Referencia: Expediente NC2017/0010012

Asunto: Solicitud de patente para: CONJUNTO DE MONTAJE DE RECIPIENTE
CON PLACAS DE MONTAJE

Solicitante: FERNO-WASHINGTON, INC.

RESPUESTA A SEGUNDO EXAMEN DE PATENTABILIDAD

FIG. 8 –Solicitud

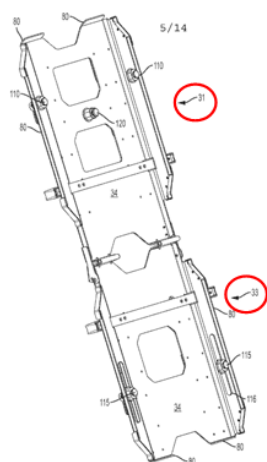
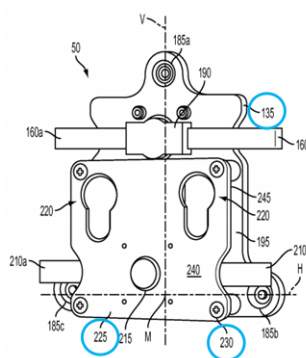
recipiente (32) opuesta a la superficie de acoplamiento de riel (34), y en donde la primera placa de montaje (31) está acoplada a la segunda placa de montaje (33) ...”; en donde dicha característica se señala en la figura de más abajo.

Por otra parte, el Examinador de manera errónea ha concluido que dicha característica había sido ya enseñada por D1, dado que dicho documento menciona “*la segunda placa de montaje (225) unida a la placa de montaje (135) por medio de un tornillo 230*”, como también se muestra a continuación:

Sin embargo, cuando se comparan las figuras anteriores, es claro que la configuración estructural de la invención enseñada por D1 difiere notablemente de la de la presente invención. A notar, es evidente que D1 no tiene dos placas de montaje acopladas, en donde cada una de dichas placas tienen una superficie de acoplamiento de riel (34) y una superficie de montaje de recipiente (32), como de hecho es divulgado en la presente Solicitud.

FIG. 1 – Solicitud

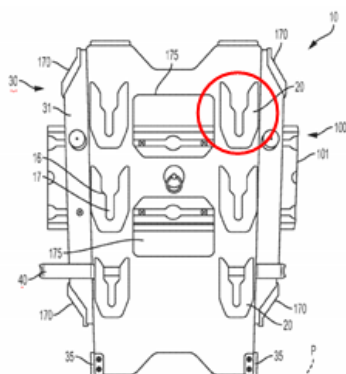
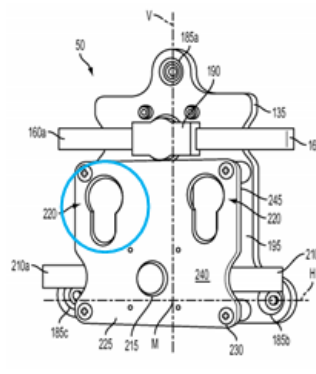
- Adicionalmente, el Examinador afirma que la característica la reivindicación 1 en la cual se menciona que: “...una pluralidad de receptáculos de montaje (20, 20’) espaciados y que se extienden hacia afuera desde la superficie de montaje de recipiente, donde cada receptáculo de montaje (20, 20’) comprende al menos una ranura vertical (17) para recibir un inserto de un recipiente...” también había sido previamente divulgada por D1 que enuncia: “la segunda placa de montaje (225) y las dos bocallaves (220)”. Las características descritas de ambas invenciones se muestran a continuación.

Cuando se comparan las dos representaciones, es claro que la configuración de D1 es muy diferente a la de la invención en trámite. Particularmente, debe notarse que D1 no anticipa que los receptáculos de montaje se extienden desde la superficie del contenedor, como es claramente descrito en la presente Solicitud.
